# 泊発電所 3号炉 新規制基準適合性審査への対応について

平成28年9月6日  
北海道電力株式会社

## 1. 2 本日のご説明内容

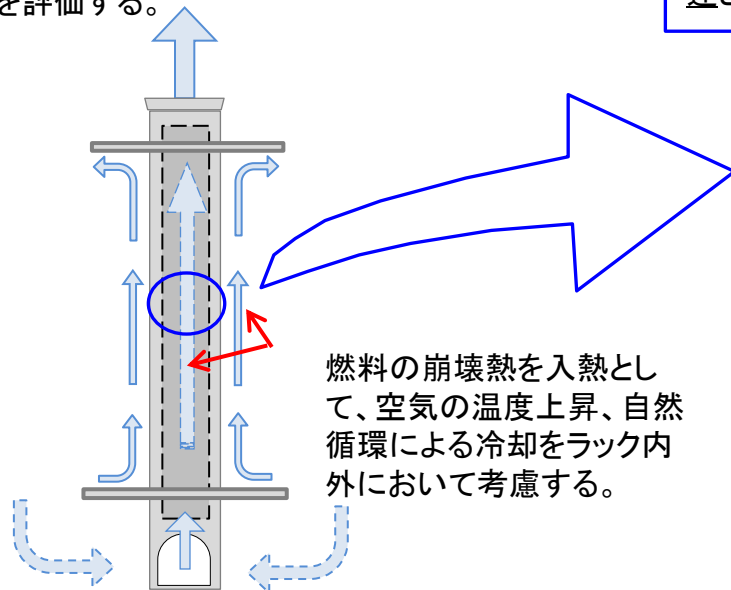
先行プラントの審査において、非常に大きな地震に伴う停止号炉のSFP冷却水の大規模な漏えいを仮定した際に、貯蔵中の使用済燃料への対応が新規規制基準適合性審査を行っている原子炉の重大事故等対応に影響を与えないことを確認すべきとの議論があった。泊3号炉の審査においても、泊1, 2号炉は原子炉に燃料を装荷していないことが前提であることから、SFP冷却水の大規模な漏えいという重大事故を上回る状況を想定した場合の対応について検討した。

泊1, 2号炉でSFP冷却水が全て喪失した場合において、燃料被覆管の最高温度及び燃料被覆管のクリープラプチャが発生するまでの最短時間を以下のように評価した。

- ① 冷却期間が短く崩壊熱が高い燃料を対象として、無限体系中の1体の燃料と泊1, 2号炉の特徴であるキャン型(筒型)ラックにおける熱の授受をモデル化した簡易的手法による評価を行った。入力条件を先行プラント並みの保守的な値とした結果、燃料被覆管最高温度は500℃、クリープラプチャが発生するまでの最短時間は約1日となった。
- ② 上記とは別の手法として、SFP内の実燃料配置及びSFPを内包する建屋(燃料取扱棟)全体をモデル化したCFD解析を行ったところ、燃料被覆管の最高温度は420℃、クリープラプチャが発生するまでの最短時間は約10ヶ月と①と大きく異なる結果となった。
- ③ ①の評価は、泊1, 2号炉が停止後長期間を経過していることが見込まれていないなど過度に保守的な評価条件であると考えられることから、②のCFD解析結果を参考に、入力条件の一部(燃料ラック入口空気温度)を適正な値に見直した評価を行った結果、燃料被覆管の最高温度は約450℃、燃料被覆管のクリープラプチャが発生するまでは最低でも1ヶ月程度となった。

燃料の健全性が確保できる前提において、泊1, 2号炉のSFPの冷却水が全て喪失した場合には緊急時対策所居住性への放射線影響が考えられることから、当該条件における線量評価を行い、緊急時対策所を拠点とする活動に支障がないことを確認した。

原子炉格納容器断面図

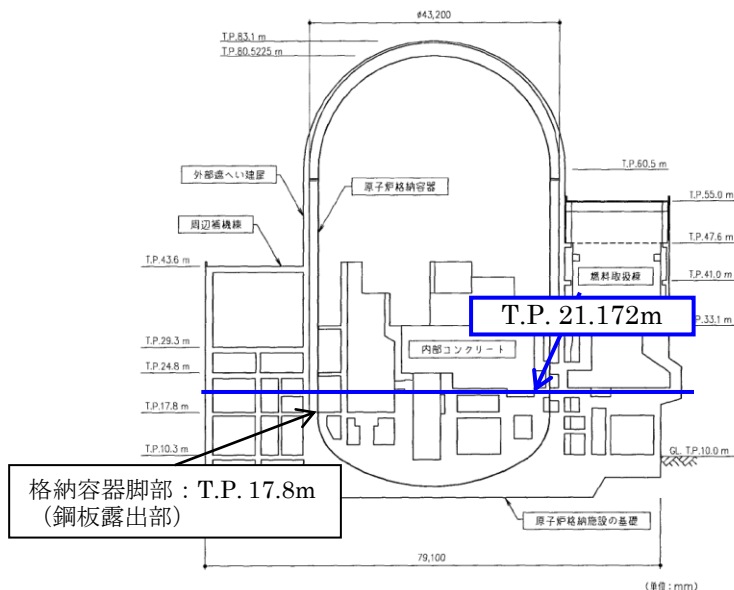
1. 指摘事項 【格納容器過圧破損】

原子炉格納容器の耐震性に水張りが影響するか検討すること。

2. 回 答

炉内残存溶融デブリの冷却を目的として格納容器内冠水操作を行った場合を想定し、格納容器内に溜まった水の水頭圧に加え、地震によるスロッシングを考慮した格納容器の耐震性評価を実施した。

- 格納容器内の水位は格納容器炉心燃料上端が水没する高さ (21.172m) とし
- 地震力と他の事象の組合せについては、「重大事故等対処施設の耐震設計における重大事故と地震の組合せ」の考え方と同様に、重大事故後の格納容器内温度・圧力と基準地震動Sdによる地震荷重を組み合わせる (下図参照。なお、「SA荷重の組み合わせ」の考え方については、別途審査会合にて御説明予定)
